# ÄNDERUNGSANTRAG

Vorlage **V1587/22** Hochhausleitbild für Dresden

Der Stadtrat beschließt folgende Änderungen der Hochhausleitlinien:

Auszug Abbildung 7 Hochhausleitlinie Seite 15 (Quelle: ECKHAUS AG, Zürich)

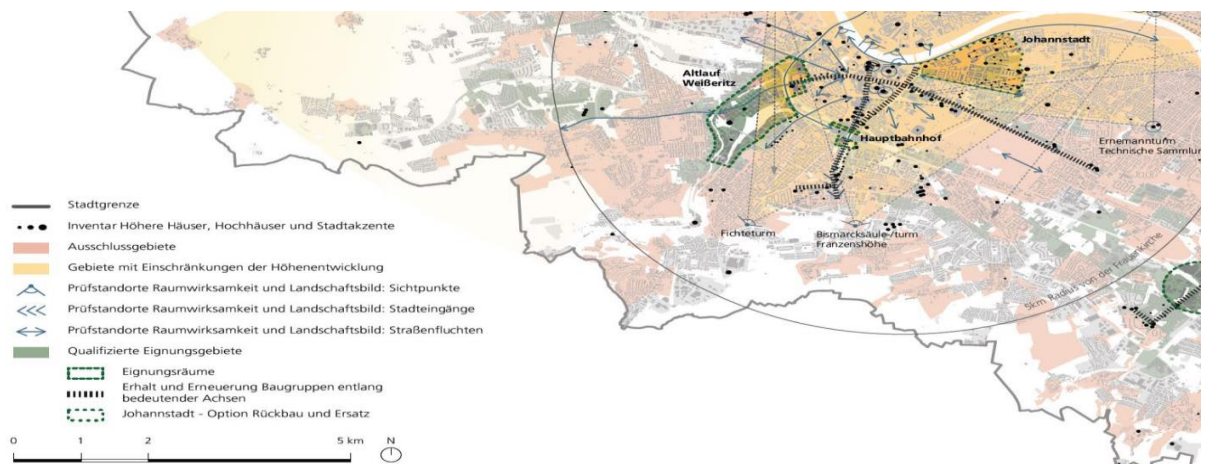
1. Seite 15, Abbildung 7: Die Symbolik „Erhalt und Erneuerung Baugruppen entlang bedeutender Achsen“ wird entlang der Wilsdruffer Straße zwischen Postplatz und Pirnaischen Platz entfernt. Desgleichen entlang der Seestraße und der Schlossstraße.
2. Seite 15, Abbildung 7: Die Symbolik „Erhalt und Erneuerung Baugruppen entlang bedeutender Achsen“ wird entlang der St. Petersburger Straße zwischen Georgplatz nach Norden hin entfernt.
3. Seite 15, Abbildung 7: Die Symbolik „Erhalt und Erneuerung Baugruppen entlang bedeutender Achsen“ wird entlang der Stübelallee östlich der Gläsernen Manufaktur entfernt.
4. Seite 15, Abbildung 7: Das Eignungsgebiet „Altlauf Weißeritz“ wird im Norden und Osten durch die Bahnlinie Freiberg-Altstadtbahnhing-Güterbahnhof Friedrichstadt begrenzt. Das Gebiet jenseits der genannten Bahnstrecke entfällt.

5. Seite 16 – Kapitel „Altlauf Weißeritz“: Das Kapitel wird wie folgt ergänzt: Beim Eignungsgebiet Altlauf Weißeritz handelt es sich um einen großflächigen Teil der Stadt. Die Anordnung von Hochhäusern und Höheren Häusern bedarf hier besonderer Sensibilität. Es scheint kaum denkbar, dass der Stadtteil flächig mit Hochhäusern bebaut wird. Insofern sind einzelne Cluster nicht nur mit der Umgebung und in ihrer Fernwirkung, sondern auch untereinander und aufeinander abzustimmen. Unbedingt ist eine Überverdichtung durch großzügige Durchgrünung und die Schaffung angemessenen öffentlichen Raumes zu vermeiden.
6. Seite 16 – Kapitel „Erhalt und Erneuerung von Baugruppen entlang bedeutender Achsen“: In Satz 1 wird „Stübelallee -“ gestrichen.

zu 1.: Entlang der betreffenden Linien existieren in der Altstadt gar keine charakteristischen Hochhäuser. Die Erneuerung von „Baugruppen entlang bedeutender Achsen“ würde hier zu einem unmittelbaren Konflikt mit den bedeutenden Hochpunkten und Solitären der Altstadt führen, die allerdings nicht entlang von Achsen angeordnet sind. Charakteristisch sind in der Altstadt Solitäre wie der Rathausturm oder Cluster wie Hausmannsturm, Hofkirche und Ständehaus, aber keine Reihungen entlang der genannten Straßen.

zu 2.: Zwar bestehen entlang der Linie zwei Hochhäuser, nämlich das Hotel am Terrassenufer und das Hochhaus am Pirnaischen Platz, allerdings zählen gerade diese Hochhäuser zu den umstrittenen Hochhausbauten in Dresden. Am Georgplatz wurde sogar der geplante Hochhausteil des neuen Verwaltungszentrums verworfen, da er mit dem Umgebungsschutz des Neuen Rathauses nicht vereinbar war und die Blickbeziehung auf die Kuppel der Frauenkirche weitgehend verstellt hätte. Mit dem Bebauungsplan in der Lingnerstadt wurden gerade keine Hochhäuser geplant, sondern einer kleinteiligeren Entwicklung der Vorzug gegeben, während beim Entwurf zum Bebauungsplan im Bereich der noch genutzten Robotron-Bürogebäude bereits mit Hinblick auf die Wirkung von der Altstadt aus Höhen reduziert wurden.

zu 3.: Eine Verdichtung der bestehenden allenfalls „hohen Häuser“ entlang der Stübelallee ist im Hinblick auf den Umgebungsschutz des Großen Gartens weder vorstellbar noch erwünscht. Da die beiden Siebzehngeschosser an der nordöstlichen Ecke des Großen Gartens schon jetzt den Großen Garten stören, ist eine Verlängerung zum Hochhauscluster Rosenbergstraße und eine damit möglicherweise beabsichtigte Nachverdichtung oder weitere Reihung von Hochhäusern hier nicht ratsam. Eine ähnlich nahe Anordnung einer Hochhausfläche an der südwestlichen Ecke des Großen Gartens wurde beim Bebauungsplan am Lennéplatz aus Gründen des Umgebungsschutzes des Großen Gartens, der Bürgerwiese und des Blüherparkes ebenfalls verworfen, indem eine geplante Hochhausfläche verkleinert und vom Großen Garten abgerückt wurde.

zu 4. Und 5.: Ein Kritikpunkt bei der Hochhausentwicklung ist immer die Befürchtung einer ringförmigen „Einmauerung“ des Altstadtkerns gewesen. Es ist ohnehin fraglich, ob hier eine Konkurrenz zum Hochhausteil des WTC denkbar ist oder zum Heizkraftwerk Mitte mit dem Bühnenhaus der Staatsoperette. Ohnehin liegt das betreffende Gebiet in einer Zone, die in der Höhenentwicklung begrenzt werden muss. Durch die Veränderung der Begrenzung wird ein ringförmiges Angrenzen eines Hochhausgebietes an den Stadtkern vermieden. Das Eignungsgebiet „Altlauf Weißeritz“ ist ein relativ altstadtnahes recht ausgedehntes Gebiet. Auch in einem Eignungsgebiet ist der Wildwuchs von Hochhäusern im Sinne der Leitlinien zu vermeiden, ebenso wie Überverdichtung. Außerdem müssen Freiräume und Durchgrünung geschaffen werden.

zu 6.: Die Streichung ergibt sich aus Änderung Punkt 3. Mit Rücksicht auf den Umgebungsschutz des Großen Gartens ist eine Verdichtung einer Hochhauslinie entlang der Stübelallee nicht prioritär, was den Erhalt des Bestandes aber auch nicht ausschließt.
